Stadt Luzern
Neues Luzerner Theater

Bericht Überarbeitung Projekt «überall»

Luzern, 02. Mai 2024

5. Besonnungsstudie Innenraum

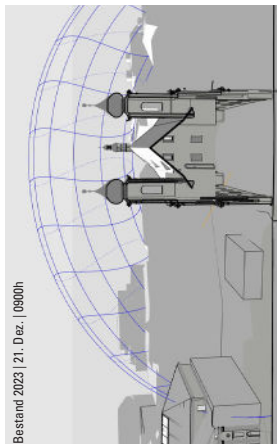
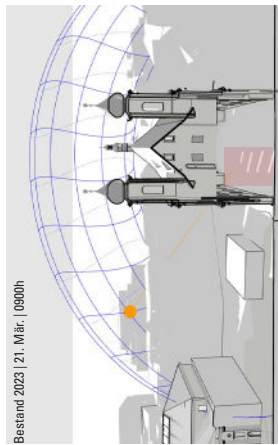
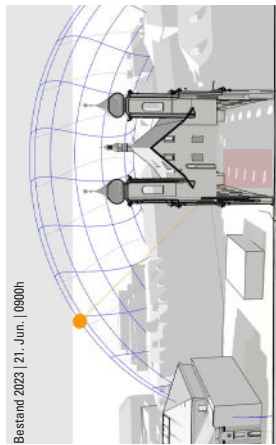
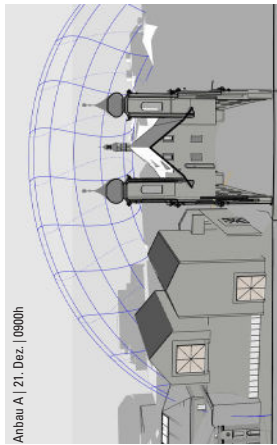
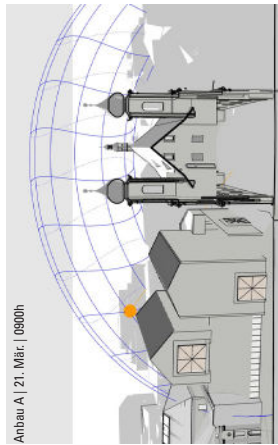
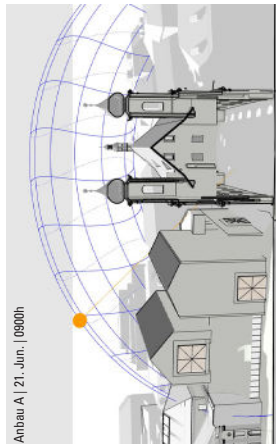
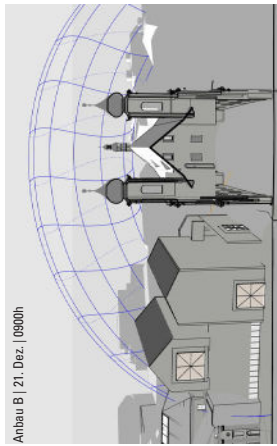
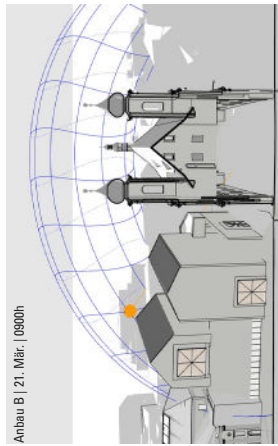
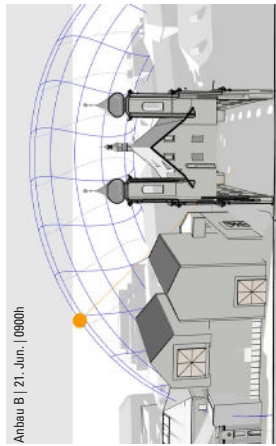
Die Besonnungsstudie 5, Innenraum zeigt, dass der Anbau das untere Fensterband der Ostfassade von Herbst bis Frühjahr ganz oder teilweise am Morgen bis ca. 1000h verschattet.
 Im Bereich des Hauptschiffs ist bedingt durch die Raumgeometrie der Jesuitenkirche in diesem Zeitraum kaum direktes Sonnenlicht zu erwarten. Auf Grund der fehlenden Raumgeometrie, weist das 3D Modell an dieser Stelle ein gewisse Unschärfe auf. Das direkte Sonnenlicht im rot markierten Bereich wird größtenteils im Seitenschiff gefangen bleiben.

6. Verschattungsstudie

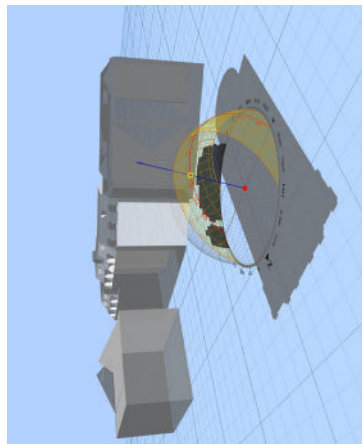
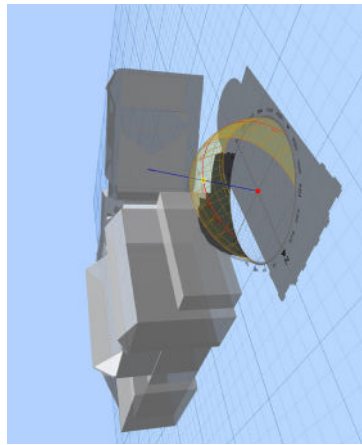
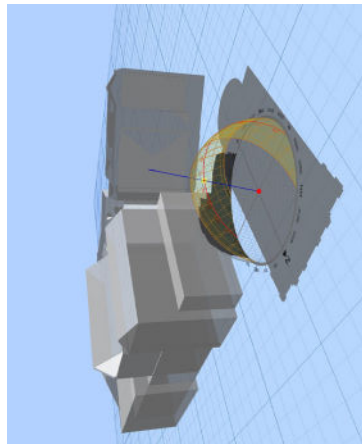
Die Varianten mit dem Anbau A und B wird im Polardiagramm magentafarben gezeigt. Der Anbau hat über das gesamte Jahr lediglich vor 10:00h einen verschattenden Einfluss auf die Jesuitenkirche. Nach 10:00h steht die Sonne über bzw. neben dem Anbau und wird von diesem nicht mehr tangiert.

7. Tageslichtversorgung

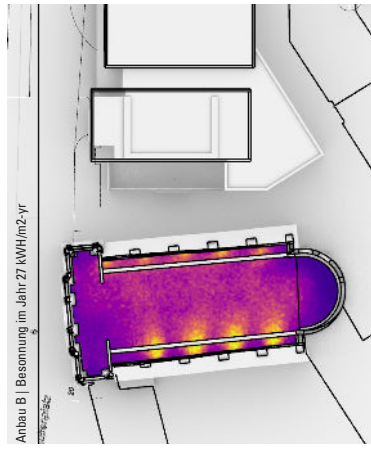
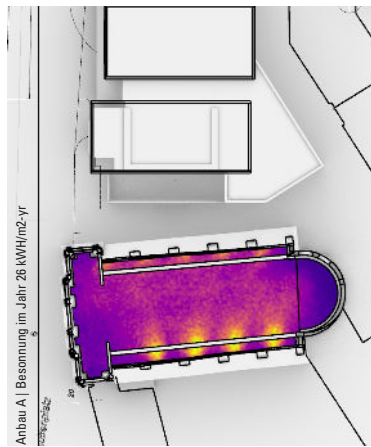
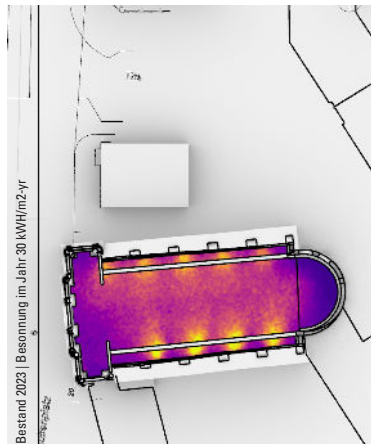
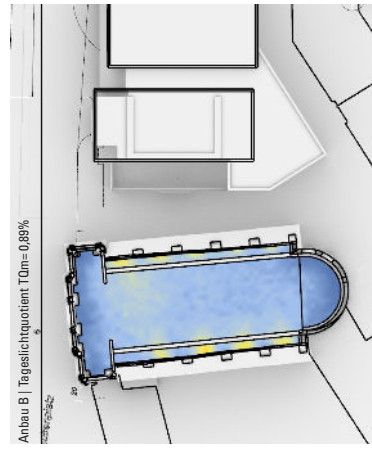
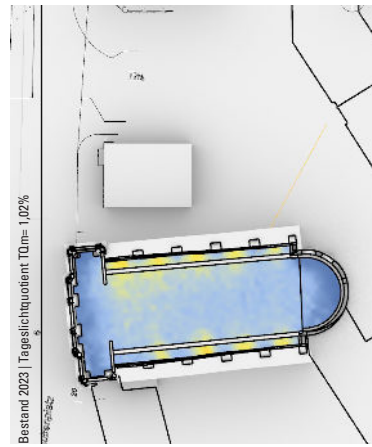
Die Ergebnisse zeigen, dass der Bestand mit 30 kWh/m²-yr im Vergleich zu r Variante Anbau A 26 kWh/m²-yr bzw. Variante Anbau B 27 kWh/m²-yr mehr Sonnenlicht im Innenraum zulässt.

Das bedeutet, dass sich die mögliche Besonnungsdauer der unteren Seitenfenster der Ostfassade um ca. 180 Stunden im Jahr reduziert, im Bestand werden gemäß Normung ca. 1250 Sonnenlichtstunden erreicht. Wie in Kapitel 4, und 5, bereits analysiert, beruht sich diese Reduktion hauptsächlich auf den Zeitraum vor 1000h. Der Einfluss des Neubaus auf den direkten Sonnenlichteinfall über die Verglasung des Obergardens fällt deutlich geringer aus. Eine Verschattung findet hier in den noch früheren Morgenstunden bis ca. 8:00h statt.

8. Fazit

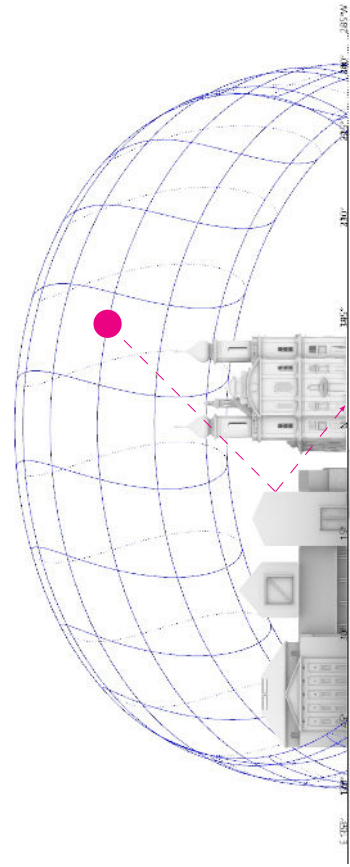
7. Fazit
Bei dem geplanten Gebäudevolumen und dem Abstand zur Jesuitenkirche wäre eigentlich ein signifikanter Einfluss auf die Tageslichtsituation in der Jesuitenkirche zu erwarten gewesen.

Die Analyse zeigt jedoch, dass der reduzierende Einfluss gering ist und sich hauptsächlich auf den Zeitraum am frühen Morgen bei gleichzeitig bewölktem Himmel bezieht. In den dunkleren Wintermonaten ist der Einfluss am geringsten, da die tiefstehende Sonne bereits durch die Bestandsgebäude geblockt wird.

Direktes Sonnenlicht wird ganzjährig in den Morgenstunden vor 10:00h durch den Anbau verschattet, wobei das Sonnenlicht in den sehr frühen Morgenstunden bereits durch den Gebäudebestand geblockt wird. Davon betroffen ist maßgeblich das untere Fensterband.

Wie in Darstellung 7.3 gezeigt, kann die Fassade des Anbaus für den Transport von Tageslicht in den Innenraum genutzt werden. Dies bietet zudem die Möglichkeit die Nachmittagssonne über die Fassade umzulenken und in den Innenraum zu reflektieren. Mit Überhitzung ist hierbei voraussichtlich nicht zu rechnen, da dies keinen Einfluss auf die Jahreswerte der solaren Erträge der Bestandsituation in Kapitel 6. haben wird. Für einen guten Tageslichttransport sollte die Fassade hohe Reflexionsgrade mit einer gerichteten Reflexion aufweisen.
